**TRIBUNALE DI ROMA**  
**SEZIONE FALLIMENTARE**

Fallimento Purim Como S.r.l. n. 766/2917

**RELAZIONE TECNICA**

**Foto n. 1**

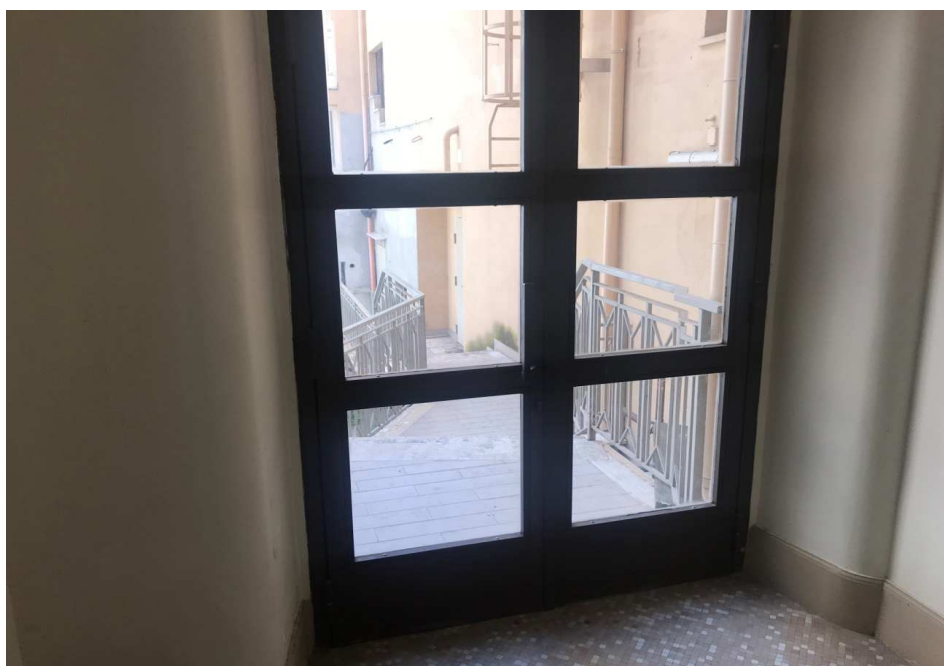
Proseguendo dal portone di ingresso verso l’interno dell’androne, sulla parete di sinistra si apre una porta a vetri (foto n.1 ) a cui si accede ad un ballatoio esterno, della

Proseguendo verso l'interno dell'androne, oltre la porta di accesso al ballatoio, il passaggio è chiuso da una porta a specchi (foto n.2 ), oltre la quale si aprono gli ambienti del teatro Italia e con cui il condominio è in collegamento diretto. Tale porta ha funzione di uscita di sicurezza del teatro.

In più si evidenzia che, gli elementi costituiti dal banco per la portineria e il ballatoio per l'accesso al vano scala (foto n. 3), costituiscono un restringimento della via di esodo del teatro, nonché intralcio in caso di utilizzo della stessa in emergenza.

Per quanto sopra esposto, in risposta al quesito n. 2, il sottoscritto arch. Stefano Landolfi può affermare che non possono esistere comunicazioni e promiscuità di uscite tra gli ambienti del teatro e quelli del condominio.
